崇义县鸿顺建材有限公司
崇义县丰州乡上坪砖瓦用(含炭)页岩矿
露天开采扩建项目安全预评价报告
(终稿)

江西赣安安全生产科学技术咨询服务中心

报告完成日期：二〇二二年十一月十五日

图片 2-1 矿区设计开采范围见卫星图片

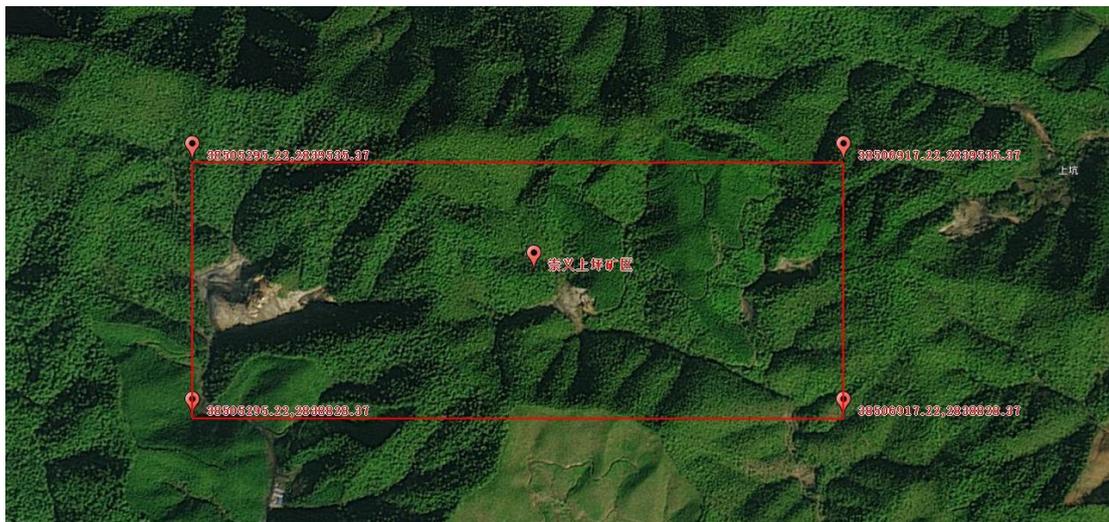
《三合一方案》总平面布置采用有效期限自2013年9月13日至2023年2月13日原有《采矿许可证》，《三合一方案》矿区设计开采范围、拐点坐标分别见表2-3。

5、《三合一方案》图纸采用扩建前《采矿许可证》4个拐点坐标和矿区面积（1.1468m²），安全设施设计时图纸需按扩建后的《采矿许可证》8个拐点坐标和矿区面积（0.7956m²）绘制。
